Objet : Demande d'accès n° 2019-06-022 – Lettre réponse

**Objet : Demande de certificat d'autorisation
Projet de construction d'un nouvel échangeur à l'intersection de
l'autoroute 640 et de la montée des Pionniers à Terrebonne**

RAPPORT D'INSPECTION

Figure 3

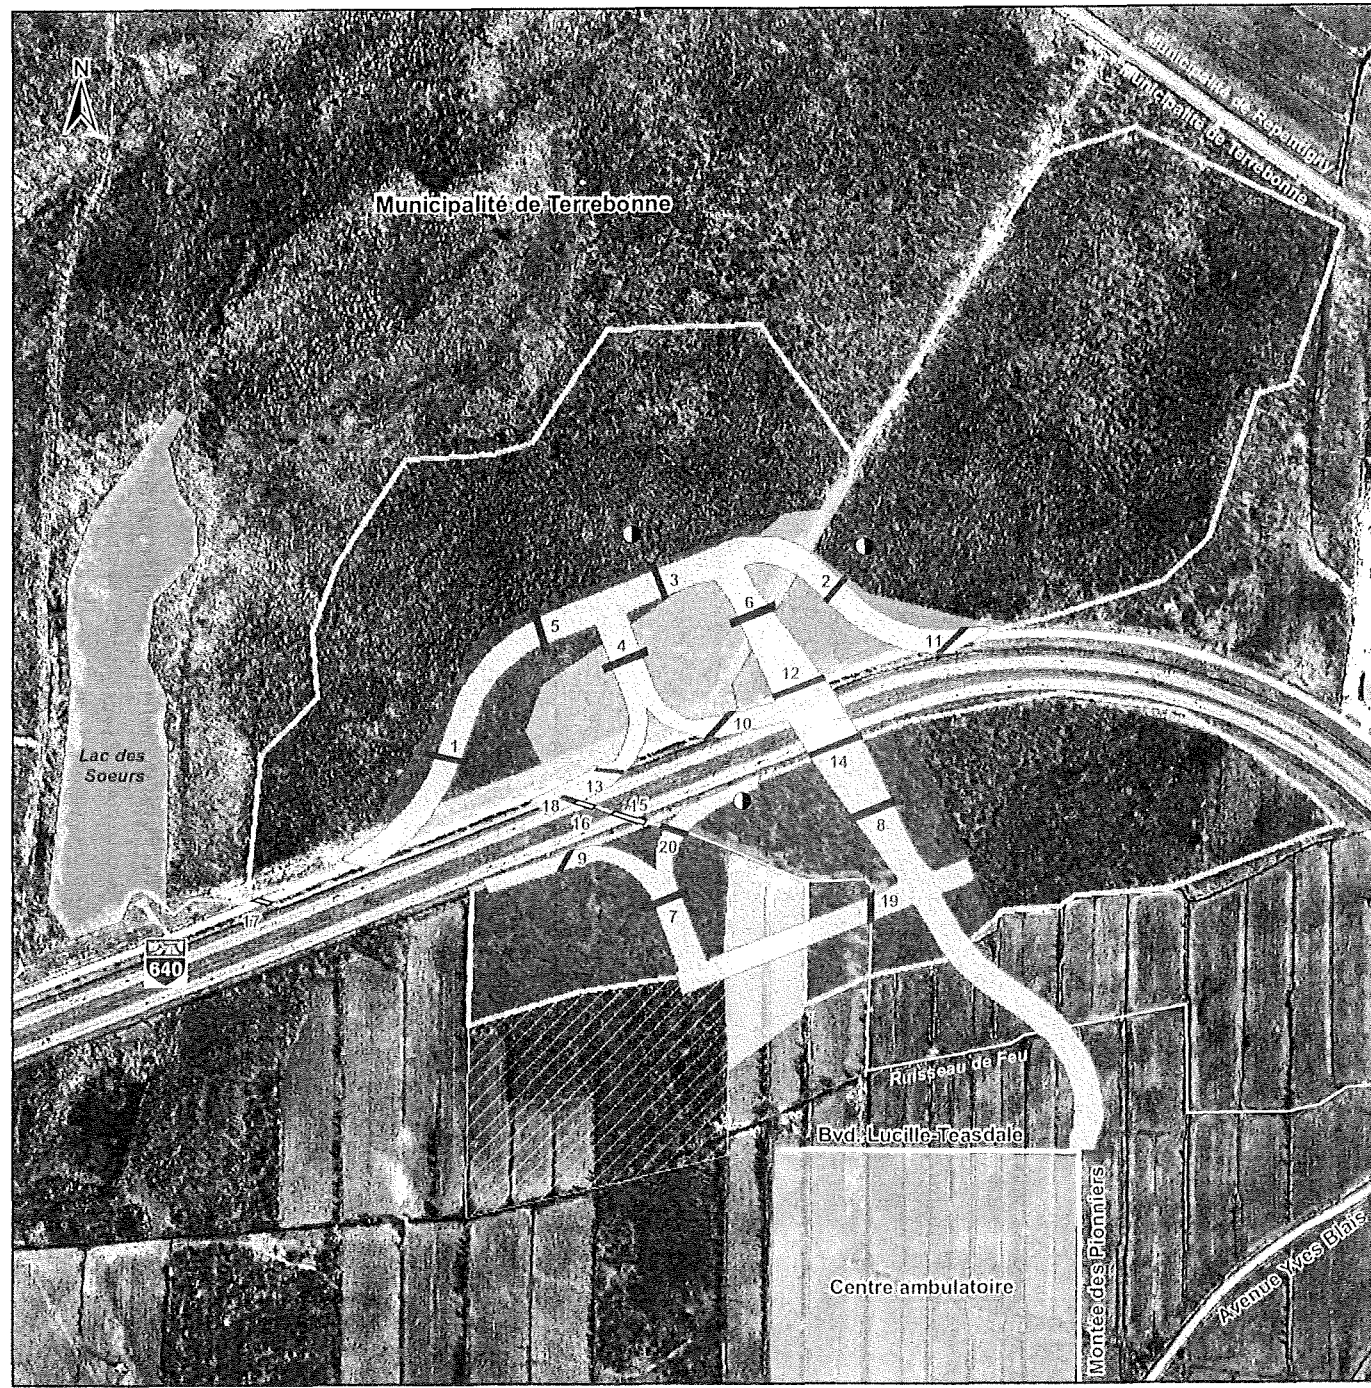
Dans ce rapport, les description des sections du chantier seront effectuées en fonction des nouveaux ponceaux projetés tels que décrits dans la figure 3 du document soumis par la firme Genivar : Évaluation environnementale du projet de construction d'un nouvel échangeur à l'angle de l'autoroute 640 et de la Montée des Pionniers à Terrebonne.

À cet endroit, nous avons pu constater qu'un des ponceaux traversant la voie aménagée était partiellement obstrué sur l'un de ses cotés par des copeaux de bois, des branches et de la terre. (Photos 7 & 8).

Terrain recouvert de copeaux de bois à environ 80% suivant les travaux de coupe (photos # 2 & 3).

Également, nous avons remarqué que les barrières à sédiments n'étaient pas installées aux endroits mentionnés précédemment. (Photos #9, 10 & 11)

Au moment de l'inspection, un tas de terre était en train d'être aménagé entre les ponceaux 14 et 8. (photos #5 & 27) de chaque côté du site des travaux, des barrières à sédiments avaient été aménagées. (photo #13)
